**RESOLUCIÓN No. 722 DEL 14 DE ABRIL DE 2025, ARMENIA, QUINDÍO**

**“POR MEDIO DEL CUAL SE OTORGA UN PERMISO DE VERTIMIENTO DE AGUAS RESIDUALES DOMÉSTICAS GENERADAS POR UNA (1) VIVIENDA CAMPESTRE QUE SE PRETENDE CONSTRUIR EN EL PREDIO DENOMINADO 1) LT 51 DE LA PARCELACIÓN EL TERUEL UBICADO EN LA VEREDA HOJAS ANCHAS DEL MUNICIPIO DE CIRCASIA (Q) CON UNA CONTRIBUCIÓN DE HASTA DIEZ (10) PERSONAS PERMANENTES Y SE ADOPTAN OTRAS DISPOSICIONES”**

**CONCEPTO TÉCNICO PARA TRÁMITE DE PERMISO DE VERTIMIENTOS CTPV: 056 de 2025**

*Imagen 1. Localización del vertimiento*  
Fuente: Google Earth Pro

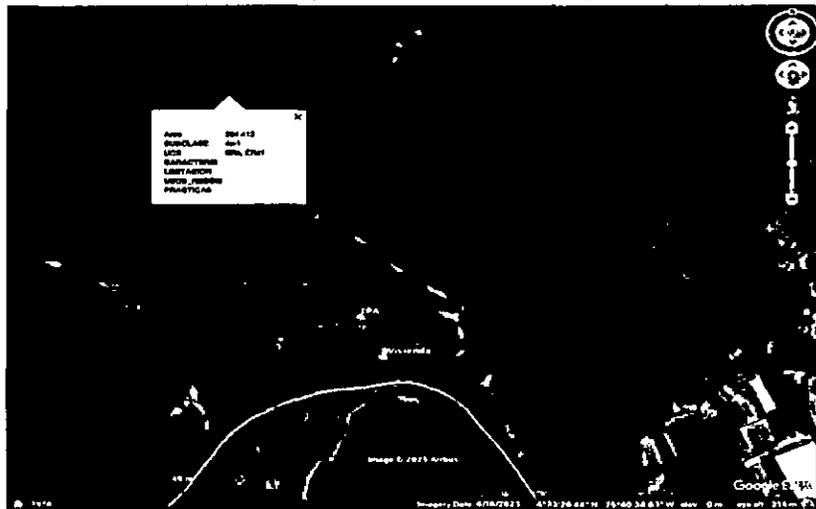
*Según lo observado en Google Earth Pro, se evidencia que el punto de descarga se encuentra por fuera de polígonos de Suelos de Protección Rural y de Áreas y Ecosistemas Estratégicos. Además, se evidencia que dicho punto se encuentra ubicado sobre suelo con capacidad de uso agrológico 4c-1 (ver Imagen 2). No se observaron nacimientos ni drenajes superficiales en el área de influencia directa de la disposición final.*
